**PARQUE EÓLICO DE CORREDIÇO E LIGAÇÃO ELÉTRICA À
SUBESTAÇÃO DE ANDRINOS, A 60kV**

ESTUDO DE IMPACTE AMBIENTAL

Resposta ao Pedido de Elementos Adicionais

O presente documento pretende dar resposta ao parecer emitido pela APA, a 07 de setembro de 2022, relativo ao Processo de AIA nº 3537, referente ao Parque Eólico de Corrediço e ligação elétrica à subestação de Andrinós, a 60kV.

Figura 1 – Esquema Unifilar Geral.

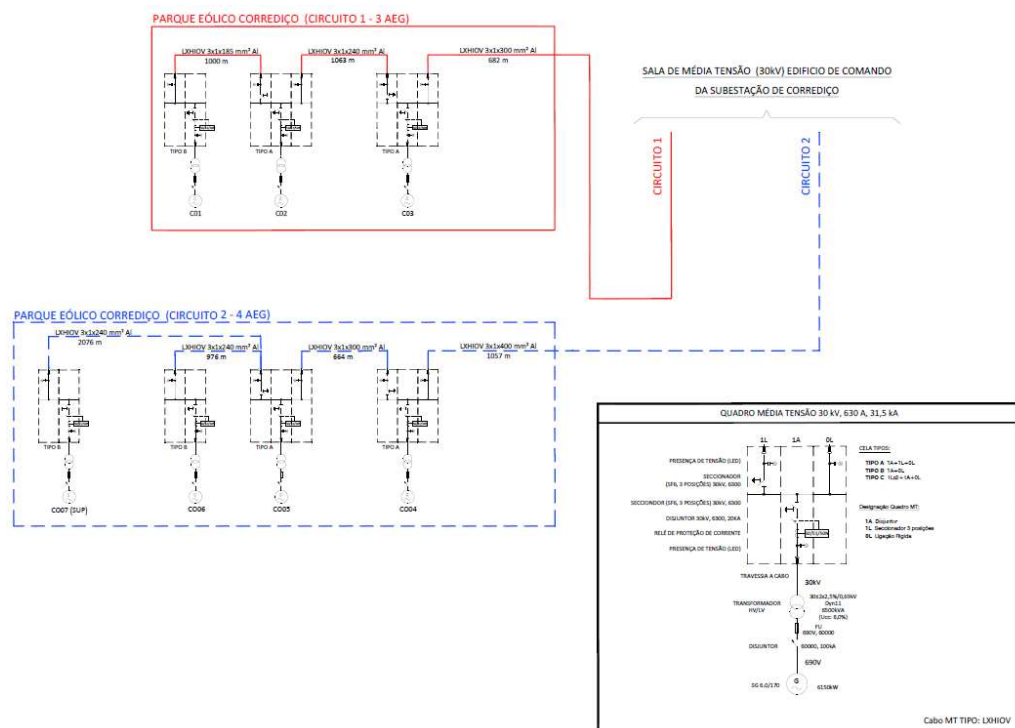
1.2 Apresentar o Esquema Unifilar Geral do centro electroprodutor, pois, o documento “Memória Descritiva” refere um esquema unifilar no anexo II, mas o mesmo não é apresentado.

O Esquema Unifilar Geral do centro electroprodutor foi apresentado no Volume 2 - Anexo 1 (página 233 do pdf). O referido esquema apresenta-se na figura seguinte e foi acrescentado no relatório Síntese do EIA.

Figura 2– corredores alternativos e respetivos condicionantes analisados em fase de PERJIA.

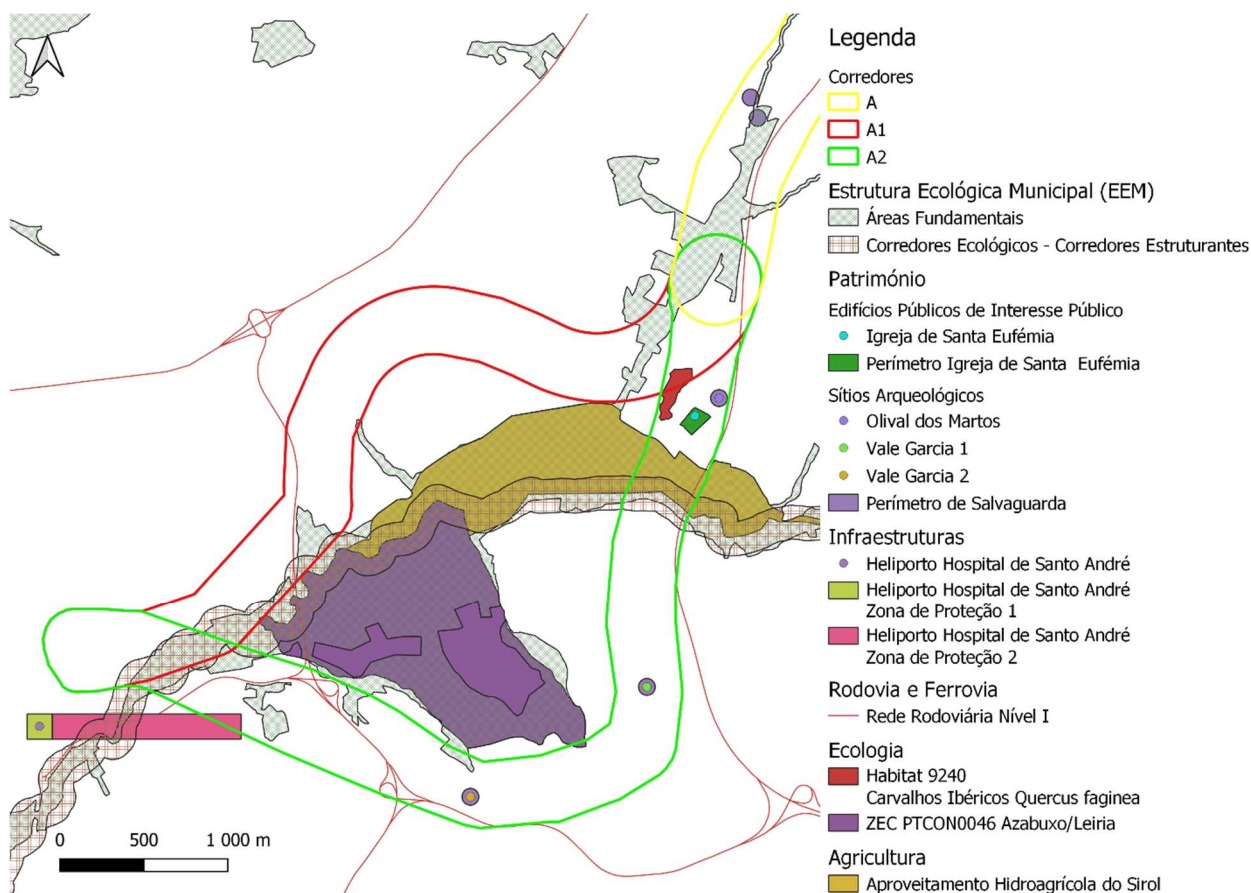
2.3 O Relatório Síntese do EIA refere que anteriormente, durante a fase de verificação da aplicabilidade do RJAIA ao projeto, “foram definidos dois corredores alternativos (A1 e A2) para serem avaliados tendo em conta as condicionantes” (pág.15), tendo sido, na presente fase, “considerado pela equipe de projeto em fase de estudo prévio o Corredor A1” (pág. 16). Fundamentar o motivo da seleção do traçado da linha elétrica agora apresentado para avaliação (correspondente ao anterior Corredor A1) e a ausência de traçados alternativos.

No decorrer do processo de PERJAIA e, mais tarde, de EIA, optou-se por se abandonar o estudo do corredor anteriormente designado como A2. Embora o corredor A1 atravessasse uma área urbana superior, foram identificadas várias condicionantes no corredor A2 que levaram à tomada desta decisão, nomeadamente:

- o atravessamento de uma área superior da Estrutura Ecológica Municipal do concelho de Leiria, em termos de áreas fundamentais e corredores estruturantes, quando comparada com o corredor A1;
- o atravessamento de uma pequena mancha de Habitat 9240 – Carvalhais ibéricos de *Quercus faginea* e *Quercus canariensis*;

- a identificação de ocorrências patrimoniais e respetivos perímetros de salvaguarda atribuídos no âmbito do PDM de Leiria, não existindo nenhuma ocorrência patrimonial no corredor A1. A destacar:

- a intersecção, na totalidade da largura do corredor A2, com o Aproveitamento Hidroagrícola do Sirol, não se verificando qualquer intersecção deste amplo aproveitamento hidroagrícola com o corredor A1;

- A existência de dois nós rodoviários, que se afiguram um obstáculo maior à passagem da linha, e que são inexistentes no corredor A1;

- Uma maior proximidade acompanhamento durante uma larga parte do corredor com a ZEC Azabuxo/Leiria (PTCON0046).

- a intersecção do corredor, na aproximação por sul à subestação de Andrinós, com a zona 2 de proteção do Heliporto do Hospital de Santo André, referente à unidade hospitalar com o mesmo nome. Uma vez que o corredor A1 se aproxima da subestação por este, não existe esta condicionante.

À luz da existência destas condicionantes para o corredor A2, e tendo em consideração que não é possível uma aproximação à subestação de Andrinós sem afetar áreas classificadas como urbanas, optou-se por estudar apenas o corredor A1 na fase de EIA. Adicionalmente refere-se que a extensão da linha elétrica considerando a opção A1 apresenta uma extensão menor o que também se considera mais benéfico.

Figura 4– Valas de cabos.

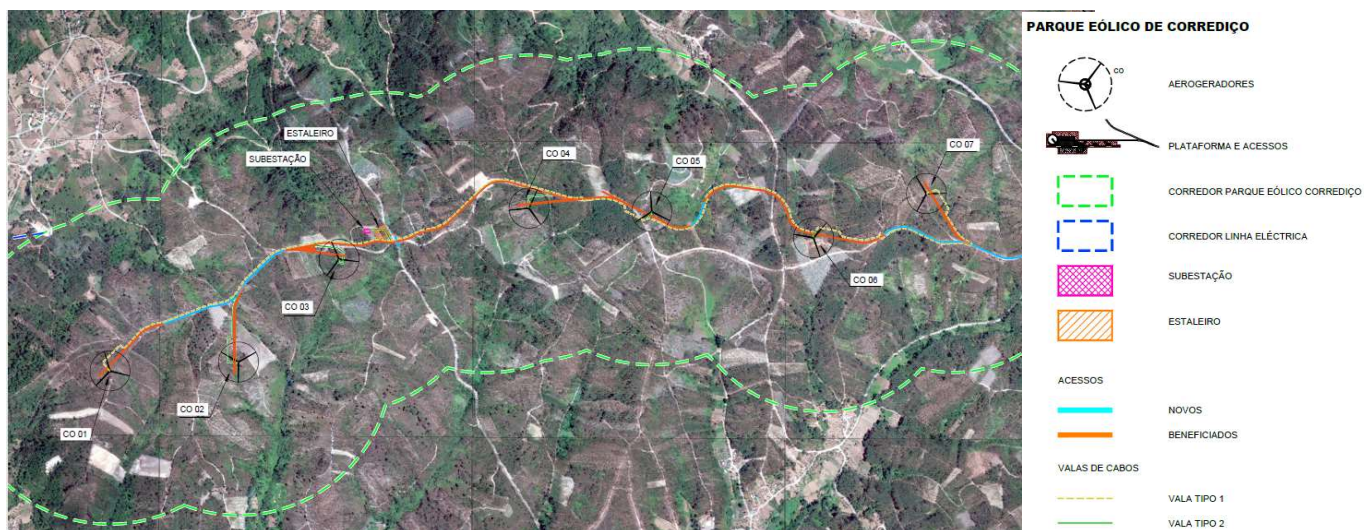
2.6 Caracterizar a rede interna do parque eólico, nomeadamente como é efetuada a interligação dos aerogeradores e entre estes e a subestação. Indicar as características da vala de cabos subterrânea 2 (largura, profundidade e extensão). Esclarecer o significado de “vala tipo 1 e 2” indicado no Desenho 002 (Volume 3 - Peças Desenhadas).

2.7 Esclarecer se a vala de cabos acompanha sempre os acessos existentes, a beneficiar ou a construir. No caso de pontualmente não acompanhar deve ser apresentada justificação para tal.

Os cabos serão alojados em valas de 0,9 m de profundidade e uma largura mínima de 0,6 m. Uma camada de areia com 0,10 m de espessura será colocada no leito da trincheira, onde serão depositados os cabos a serem instalados. Acima dela irá outra camada de areia com uma espessura mínima de 0,10 m, e nela será instalada uma proteção mecânica ao longo do comprimento do layout do cabo. Esta proteção será constituída por placas de cobertura. As duas camadas de areia cobrirão a largura total da vala levando em conta que entre os lados e os cabos é mantida uma distância de cerca de 0,10 m.

Quando uma mesma vala é usada para enterrar dois ternos de cabos, esta vala é uma vala tipo 2, quando

apenas passa um terno, será uma vala tipo 1. A vala tipo 1 possuirá 4.568,3m, e a vala tipo 2 possuirá cerca de 1.056m.

A vala de cabos acompanha sempre os acessos existentes, a beneficiar ou a construir. Esta informação foi acrescentada ao subcapítulo 3.2.1 – Aerogeradores, do relatório síntese e pode ser consultada no Desenho 02 do Volume 3 – Peças Desenhadas.

Figura 5– Perfil transversal tipo de acessos.

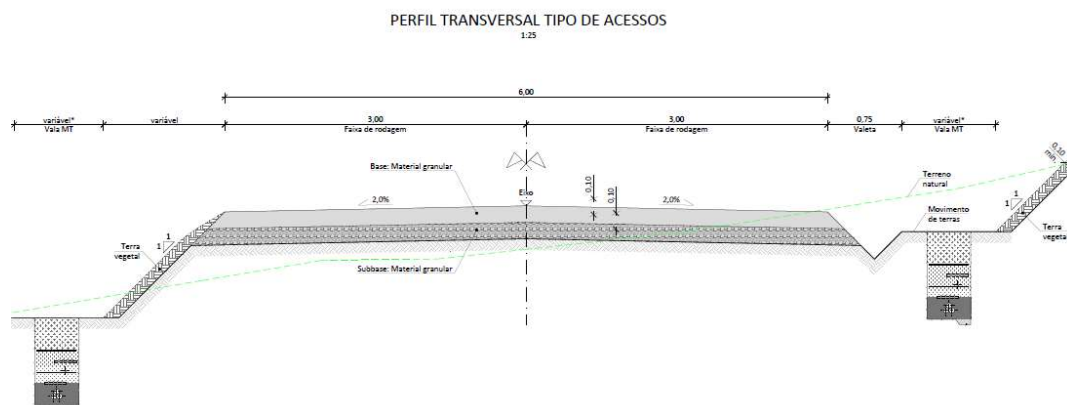
2.8 No Relatório Síntese (página 33) é referido que 3 888,10 m serão adstritos a novos caminhos e que estes terão características semelhantes às dos caminhos existentes, contudo não é referido o tipo de materiais a utilizar. Assim, deve ser indicado o tipo de material (permeabilização) que será utilizado nos acessos (novo e a beneficiar), e também nas restantes infraestruturas do projeto (plataformas dos aerogeradores, vala de cabos e sistema de drenagem).

O material utilizado para os acessos será material granular de acordo com o perfil tipo apresentado na figura seguinte. Os caminhos existentes são em agregado britado, tipo “tout venant”.

“Em termos estruturais, após o saneamento e consolidação da plataforma da terraplenagem, o pavimento será constituído por duas camadas de agregado britado de granulometria contínua com 0,15+0,15m de espessura compactado a 98% do ensaio Proctor Modificado (PM), servindo uma delas de base e a outra de camada de desgaste. Esta estrutura de pavimento é adotada tendo em atenção a manutenção da caracterização paisagística do local, em que os acessos se apresentarão com um pavimento de aspeto e coloração similar aos já existentes, e a pretensão de, na medida do possível, evitar a alteração das características de permeabilidade do terreno existente.”
